ACTA DE ADMISIÓN, EVALUACIÓN, CALIFICACIÓN Y
OTORGAMIENTO DE LA BUENA PRO

LICITACIÓN PÚBLICA N° 02-2024-GRLL-GGR-GRAG

ITEM 1: CAMIÓN VOLQUETE CON TOLVA SEMIRROQUERA (Cap. 15 m3)

ADQUISICIÓN DE MAQUINARIA PESADA Y VEHICULOS MODERNOS PARA LA
EJECUCIÓN DE ACCIONES PREVENTIVAS ANTE LA PROBABILIDAD DE LA
OCURRENCIA DE UN FENÓMENO NATURAL QUE PUDIERA OCASIONAR UNA
SITUACIÓN DE EMERGENCIA, EN EL MARCO DE LA GESTIÓN DEL RIESGO DE
DESASTRES EN LA REGIÓN LA LIBERTAD

Retroexcavadora 320P

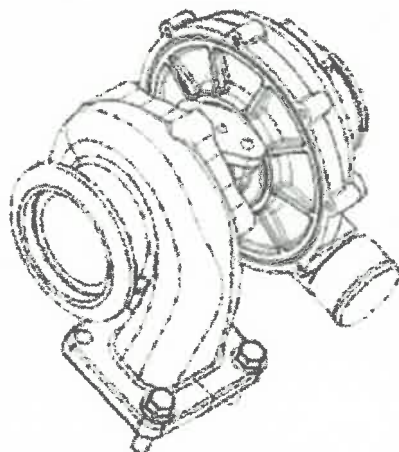
Motor				
No.	Descripción	Característica	Oferta	Folio
1	Tipo	Turboalimentado con intercooler o Turbocompresor mecánico o turbo alimentado de geometría variable.	Turbocompresor mecánico.	Pág. 26

En base a lo descrito anteriormente, se acepta la subsanación de la observación bajo reserva de verificación posterior en operación, dejando constancia documental de que la empresa IPESA SAC será responsable ante cualquier deficiencia atribuible al Turbocompresor mecánico. Esta aceptación se realiza en concordancia con lo establecido en el artículo 173 del Reglamento de la Ley de Contrataciones del Estado, referido a los vicios ocultos, el cual señala que la aceptación de la subsanación no constituye conformidad técnica definitiva, reservándose la Entidad el derecho de reclamo en caso de que, durante el uso operativo, se evidencie una deficiencia funcional de la retroexcavadora.
